Bebauungsplan Nr. 141-5 „Gewerbegebiet Süchtelner Straße / Oberrahser“

Darstellung und Bewertung der eingegangenen Stellungnahmen der
frühzeitigen Beteiligungen gemäß § 3 Abs. 1 BauGB und § 4 Abs. 1 BauGB

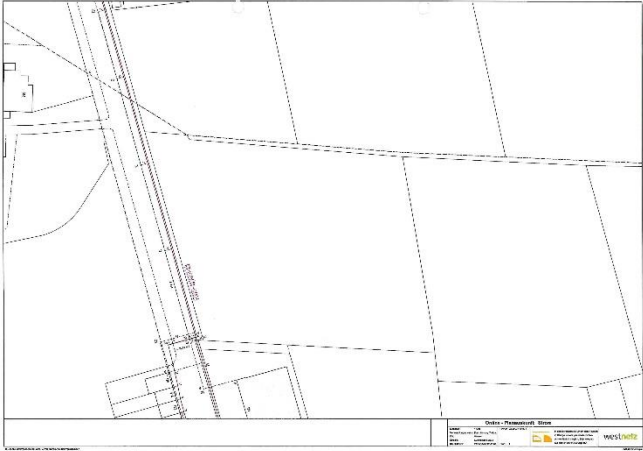
Lfd. Nr.	Stellungnahme	Textliche Wiedergabe der Stellungnahme	Stellungnahme der Verwaltung
		 <p>Mit dieser Abbildung wird deutlich, dass die geplante übergeordnete Umgehungsstraße zur Entlastung der Süchtelner Straße, welche lt. Begründung zum Bauungsplan 141 ein wesentliches Ziel des Bauungsplanes 141 ist,</p> <ul style="list-style-type: none"> - bezogen auf den Geltungsbereich des Bauungsplanes 141-5 teilweise überplant werden soll, womit die Funktion einer Verbindungsstraße verloren geht - westlich und südlich des Geltungsbereichs des Bauungsplanes 141-5 als Fragment bestehen bleiben soll. <p>Die Tatsache, dass die übergeordnete Umgehungsstraße zur Entlastung der Süchtelner Straße ein wesentliches Ziel des Bauungsplans 141 darstellt (s. Begründung zum Bauungsplan), macht allerdings ein Bauleitplanverfahren im Zusammenhang notwendig, welches den gesamten Bereich dieser Straßenverbindung abdeckt.</p> <p>Die Aufhebung der übergeordneten Umgehungsstraße zur Entlastung der Süchtelner Straße ist im Übrigen auch nicht Gegenstand des Bauungsplanverfahrens</p>	<p>Auch der Landesstraßenbedarfsplan NRW, welcher die Ziele zum Neu- und Ausbau von Straßen auf Basis einer Integrierten Gesamtverkehrsplanung definiert, stellt kein Straßenentwicklungserfordernis zur Umgehung der Süchtelner Straße in diesem Bereich fest.</p> <p>Die Anbindung der im Bauungsplan Nr. 141 dargestellten Verkehrsfläche an die Süchtelner Straße ist damit nicht weiter Planungsabsicht und eine planungsrechtliche Anpassung in diesem Bereich zur Steuerung einer geordneten baulichen Entwicklung notwendig.</p> <p>Der Teilbereich, welcher bei der geplanten Überlagerung des Bauungsplanes Nr. 141 durch den Bauungsplan Nr. 141-5 rechtskräftig bleibt, übernimmt weiterhin eine wichtige Funktion zur Ordnung der städtebaulichen Entwicklung. So werden weiterhin Nutzungsart und Maß sinnvoll beschränkt und neben der in Teilen bereits hergestellten Verkehrsfläche (Josef-Schürgers-Straße) auch öffentliche Grünflächen langfristig im Sinne der Naherholung gesichert.</p> <p>Der Stellungnahme wird nicht gefolgt.</p>

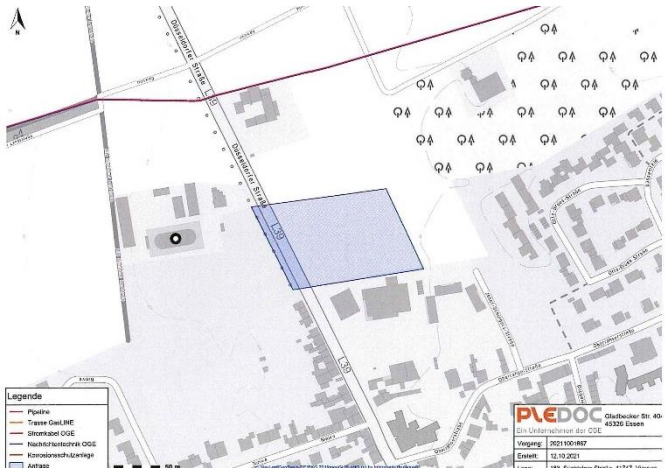
Lfd. Nr.	Stellungnahme	Textliche Wiedergabe der Stellungnahme	Ausführungen der Verwaltung Beschlussempfehlungen
		<p>Bestandsplanunterlagen sowie die dazugehörigen Ergänzungen (Zeichenerklärungen, Schutzanweisung für Versorgungsanlagen) werden Ihnen mit diesem Schreiben zur Verfügung gestellt.</p> <p>Bei den Bestandsplanunterlagen ist zu beachten, dass die Fortführung dieser Unterlagen einen angemessenen Bearbeitungszeitraum erfordert. Dadurch entstehende Fortführungsrückstände können zur Unvollständigkeit der Bestandsplanunterlagen bzw. der Bestandsdaten führen. Sofern im Bereich dieser Auskunft Veränderungen/Ergänzungen der Versorgungseinrichtungen noch nicht dokumentiert sind, ist ein entsprechender Planungs-/Baueintrag als Linie, Linienzug und/oder schraffierte Fläche in der Farbe Orange in den Bestandsplanunterlagen vorhanden. In diesen Fällen sind Sie dazu verpflichtet, sich mit dem zuständigen Regionalzentrum der Westnetz GmbH in Verbindung zu setzen und die entsprechenden Fortführungs-/Veränderungsnachweise (Feldbücher, Bauberichte, Bohrprotokolle, Muffen- oder Montagezeichnungen etc.) anzufordern.</p> <p>Gebiete, die nicht für die Internet-Planauskunft freigegeben sind und nur auf herkömmlichen Wege beauskunftet werden können, sind durch eine vollflächige Abdeckung in der Farbe Orange gekennzeichnet.</p> <p>Sofern im Bereich dieser Auskunft entsprechende Flächen ausgeprägt sind, sind Sie dazu verpflichtet, sich mit dem zuständigen Regionalzentrum / Netzbezirk der Westnetz GmbH in Verbindung zu setzen und die entsprechenden Bestandsplanunterlagen anzufordern. Bohrprotokolle werden bei der Online-Auskunft nicht automatisiert ausgegeben. Bitte nehmen Sie mit uns (zuständiges RZ / Netzbetrieb) Kontakt auf, wenn folgende Hinweise in den übersandten Planunterlagen vermerkt sind: "HLB", "Fiow-TEX", "Spülbohrverfahren", "Bohrein- und austritt" und "Verlegung außerhalb der Regeltiefe".</p>

Lfd. Nr.	Stellungnahme	Textliche Wiedergabe der Stellungnahme	Ausführungen der Verwaltung Beschlussempfehlungen
		<p>Sollten Sie folgende Symbole  und , die ebenfalls auf das Horizontal-Lenk-Bohrverfahren hinweisen im Planwerk vorfinden, ist die Kontaktaufnahme mit Westnetz ebenso unerlässlich.</p> <p>Sie erkennen mit der Anforderung der elektronischen Auskunft die Bedingungen der Nutzungsvereinbarung sowie dieser Niederschrift an und verpflichten sich, diese Vorgaben zu beachten. Des Weiteren verpflichten Sie sich, sämtliche Unterlagen einschließlich dieser Niederschrift ständig auf der Baustelle vorzuhalten, damit sie den mit den Bauarbeiten beauftragten Mitarbeitern jederzeit vor Ort zur Verfügung stehen.</p> <p>Die Planauskunft ist maximal für einen Zeitraum von 10 Tagen, gerechnet ab dem Zeitpunkt der Bereitstellung der Unterlagen durch die Westnetz GmbH, gültig. Die mit dieser Auskunft überlassenen Unterlagen sind in jedem Einzelfall von Ihnen auf Vollständigkeit und Lesbarkeit der Bestandsplanunterlagen im gesamten Bereich der Baumaßnahme in eigener Verantwortung zu überprüfen.</p> <p>Sind die Bestandsplanunterlagen unvollständig, nicht lesbar oder fehlen im Auskunftsbereich Informationen (z. B. Planhintergrund, digitalisierte Trassenverläufe etc.), so sind Sie verpflichtet, rechtzeitig vor Beginn der Baumaßnahme persönlich oder auf dem elektronischen Weg eine erneute Planauskunft bei der Westnetz GmbH einzuholen.</p> <p>Diese Bestandsplanauskunft beinhaltet keine Auskünfte zu Anlagen oder Anlagenteilen des Stromversorgungs-Übertragungsnetzes (Hoch- und Höchstspannungsversorgungseinrichtungen mit Kabel- und Freileitungsnetzen sowie dazugehörigen Steuer- und Telekommunikationsleitungen). Sollten in dieser Bestandsplanauskunft Anlagen oder Anlagenteile des Stromversorgungs-Übertragungsnetzes enthalten sein, so erfolgt die Dokumentation dieser Einrichtungen lediglich rein nachrichtlich und erhebt keinen Anspruch auf</p>
